BRANDTEKNISK RAPPORT VEDR. SVENDBORG KOMMUNE – PLEJECENTER FRØAVLEN

Dato : 11-05-2021
Version : 2
Projektnummer : RE33240-001
Projektadresse : Lerchesvej 3, 5700 Svendborg

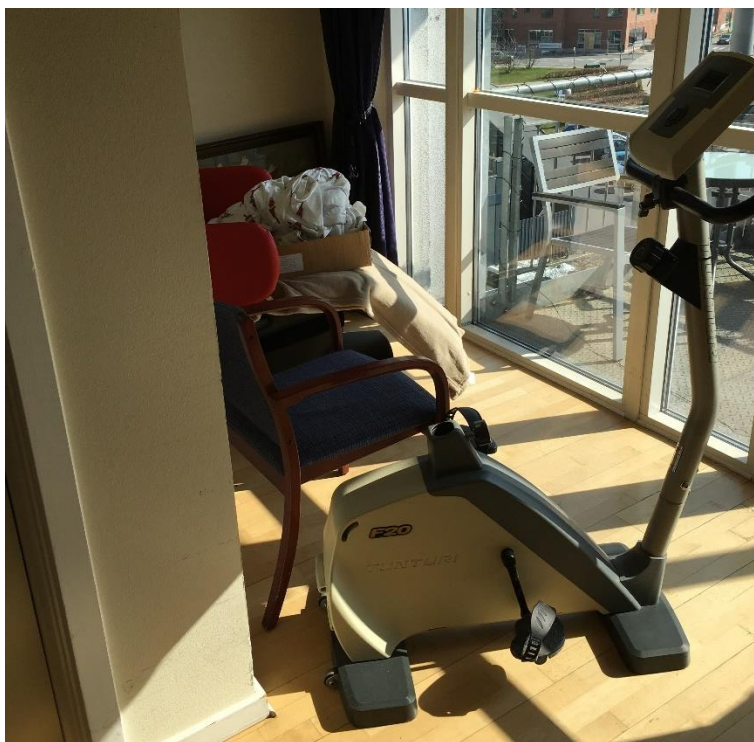
Brandmaling af de bærende konstruktioner som bærer altaner for enden af flugtvejsgange skal efterses og nødvendige reparationer skal udføres for at konstruktionen kan opfylde kravene til en bærende bygningsdel klasse R60. der refereres til billedet herunder.

Bærende stålsøjle, som er sikret som bærende konstruktion klasse R 60 med anvendelse af brandmaling. Brandmalingen skal efterses og i nødvendigt omfang repareres.
